Zadeva: Spremembe in dopolnitve OPPN za stanovanjsko sosesko Boštanj – Sveti Križ (lamela IX) v občini Sevnica

SMERNICE
za izdelavo sprememb in dopolnitev OPPN za
stanovanjsko sosesko Boštanj – Sv. Križ (lamela IX)

SPREMEMBE IN DOPOLNITVE OBČINSKEGA PODROBNEGA PROSTORSKEGA NAČRTA ZA STANOVANSJKO SOSESKO BOŠTANJ – SV. KRIŽ (LAMELA IX) V OBČINI SEVNICA

**Zadeva: Smernice, pogoji k SD OPPN ZA STANOVANJSKO
SOSESKO BOŠTANJ-SVETI KRIŽ (lamela IX.)**

Izris: Situacija obstoječe el. en. infrastrukture

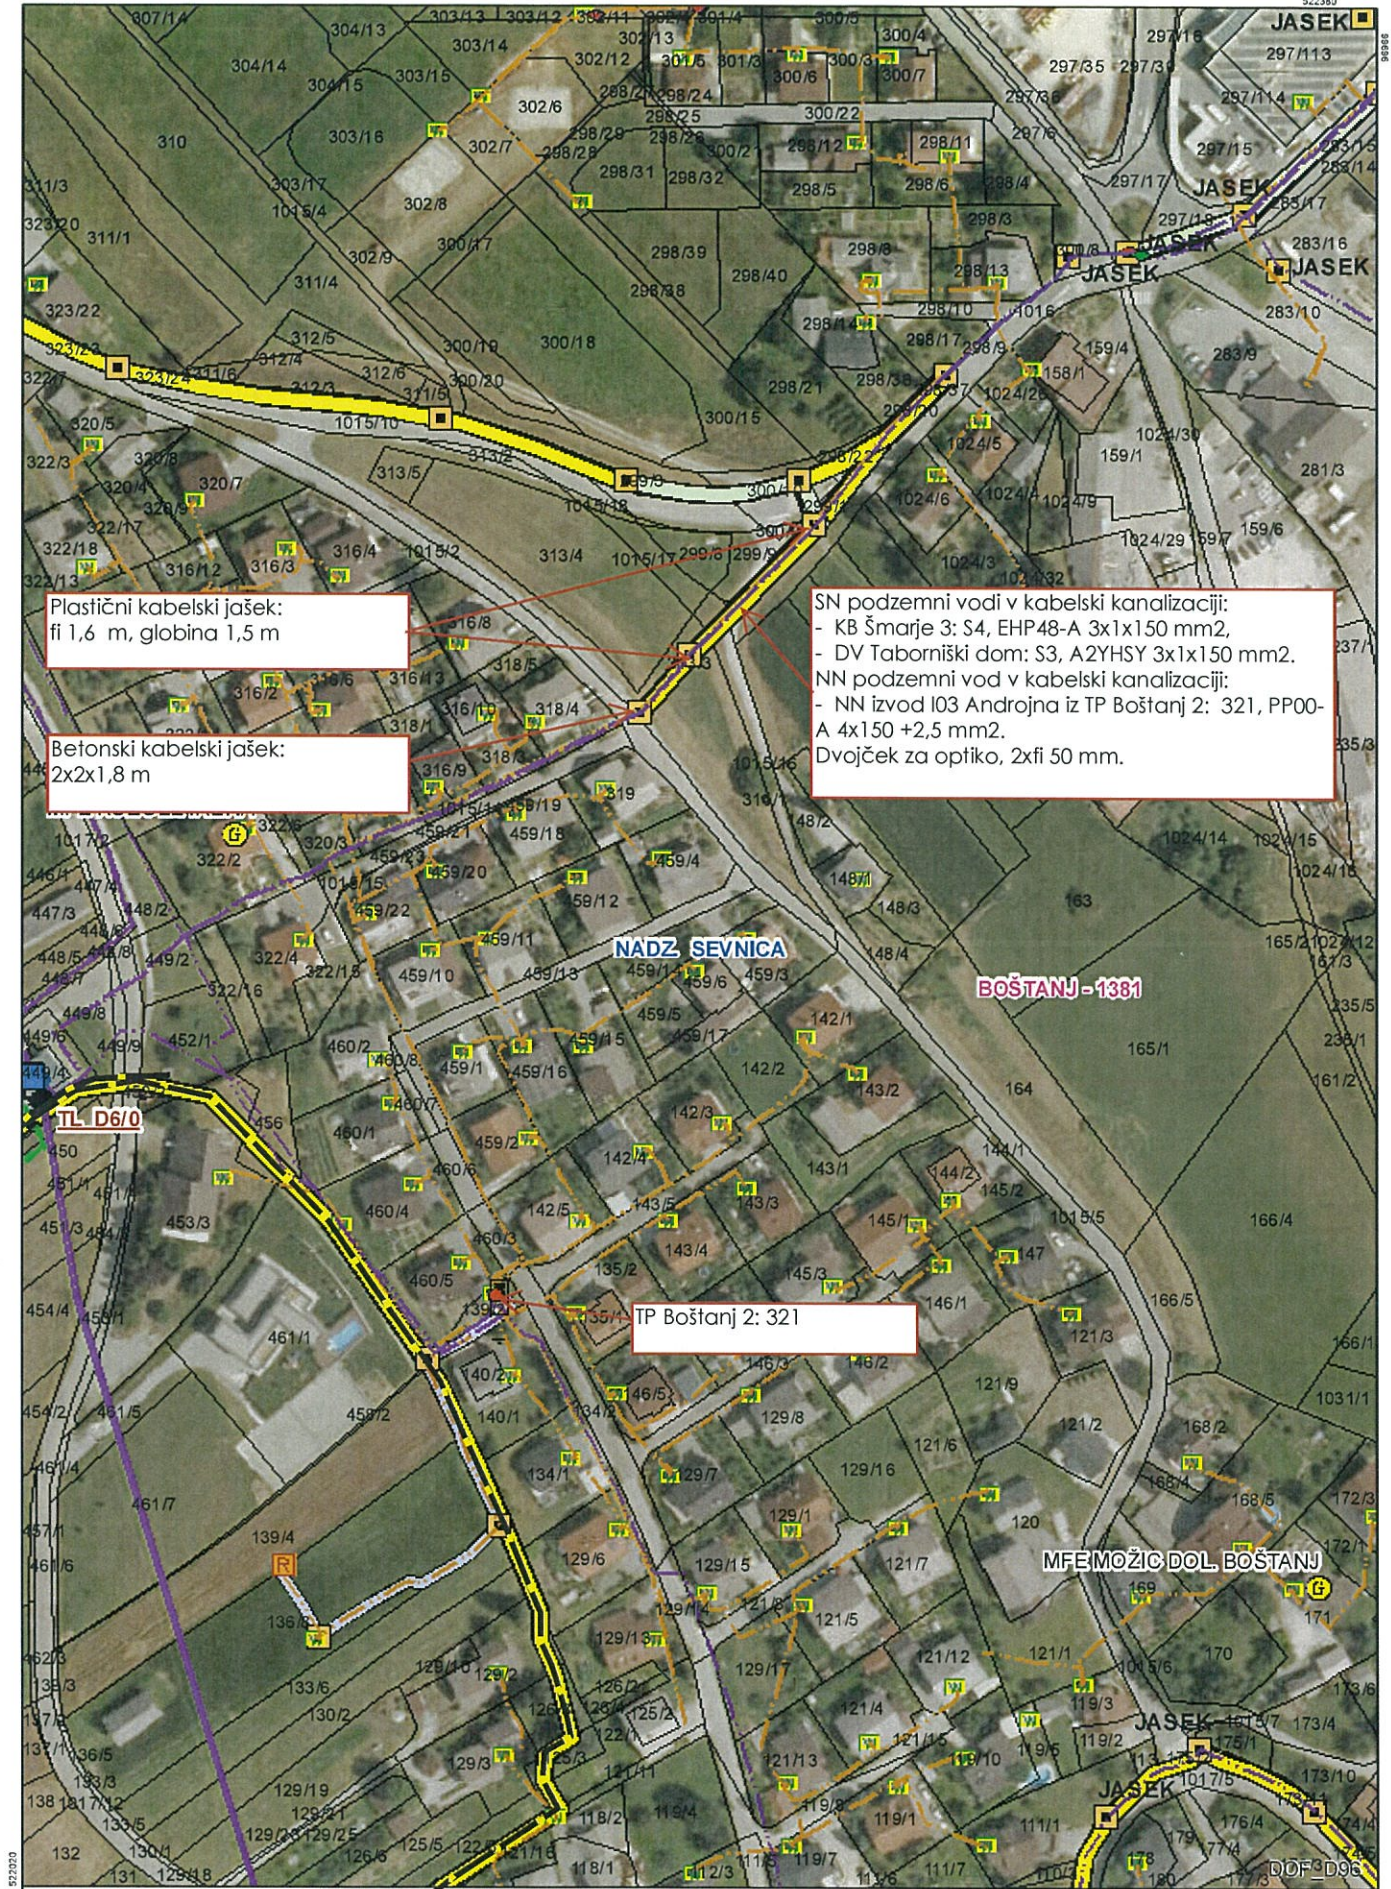
1. V območju predvidenega posega v prostor potekajo srednje (SN) in nizko napetostni (NN) 0,4 kV podzemni vodi, ki jih je treba upoštevati kot omejitveni faktor v smislu varovalnega pasu, kateri zanaša minimalno 1m od osi skrajnega el. en. voda v obeh smereh.

2. V zbirni prikaz komunalnih vodov in naprav izdelanega osnutka prostorskega akta je treba vrisati obstoječe in predvidene elektroenergetske vode in naprave. Potek trase naših vodov in naprav je razviden v priloženem situacijskem načrtu.

1. Elektrifikacija predvidenih dveh stanovanjskih objektov s priključno močjo 2x14 kW (2x(3x20A)) se bo izvedla na obstoječem izvodu I03 Androjna, ki poteka iz transformatorske postaje (TP) 20/0,4 kV Boštanj 2: 321. NN podzemni vod PP00-A 4x150+2,5 mm² poteka v kabelski kanalizaciji in ga je treba ustrezno preurediti.

- Priloge: 1x situacijski načrt obst. OŠO tras

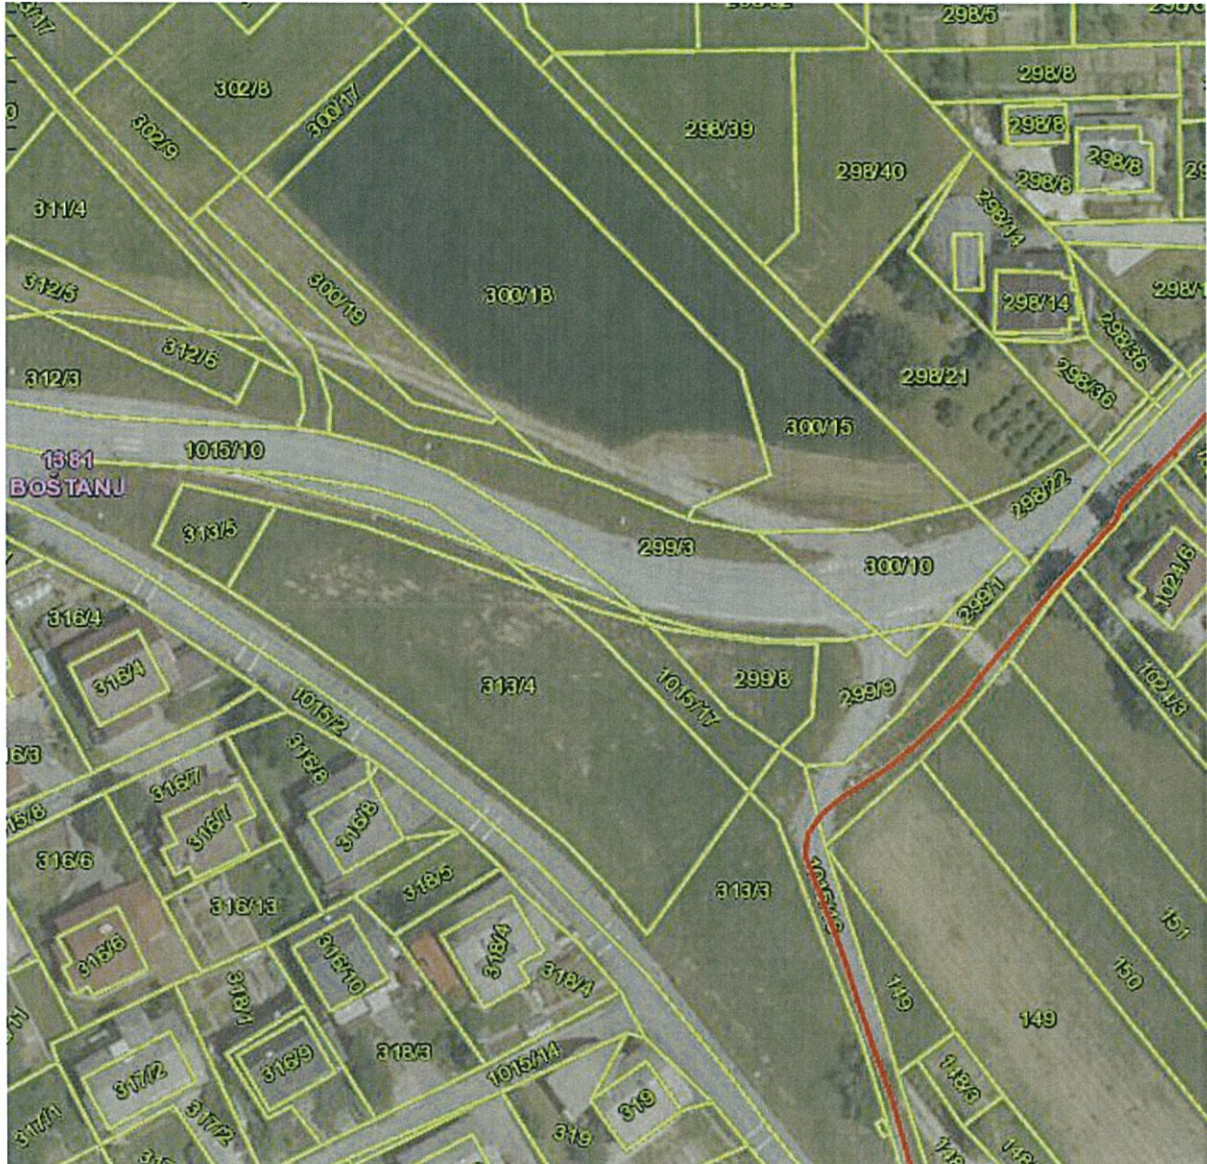
Na območju spremembe in dopolnitve OPPN za stanovanjsko sosesko Boštanj - Sveti Križ (LAMELA IX) potekajo obstoječi telekomunikacijski optični (TK OŠO) vodi v lasti občine Sevnica in v upravljanju GVO d.o.o..

Pred pričetkom gradbenih del je obvezno potrebno naročiti zakoličbo točne trase optičnega voda. Obstoječe optično omrežje je potrebno po potrebi ustrezno zaščititi, kar se dogovori z odgovorno osebo upravljalca optičnega omrežja (Tilen Amon, 041 364 660).

Za oskrbo obdelovanega območja s širokopasovnim omrežjem se dogradi kabelsko kanalizacijo iz PEHD cevi 2x Ø50 mm od točke priključitve do novih kabelskih jaškov iz betonske cevi Ø100 cm, ki se izvedejo v območju obdelave. Nato se do vsakega objekta predvidi mikro cev v katero se bodo nato upihnilli optični kabli. Tehnično rešitev izvedbe optičnega omrežja je potrebno dogovoriti z odgovorno osebo GVO d.o.o. (Tilen Amon, 041 364 660). Točka priključitve na optično omrežje se dogovori z odgovorno osebo GVO d.o.o..
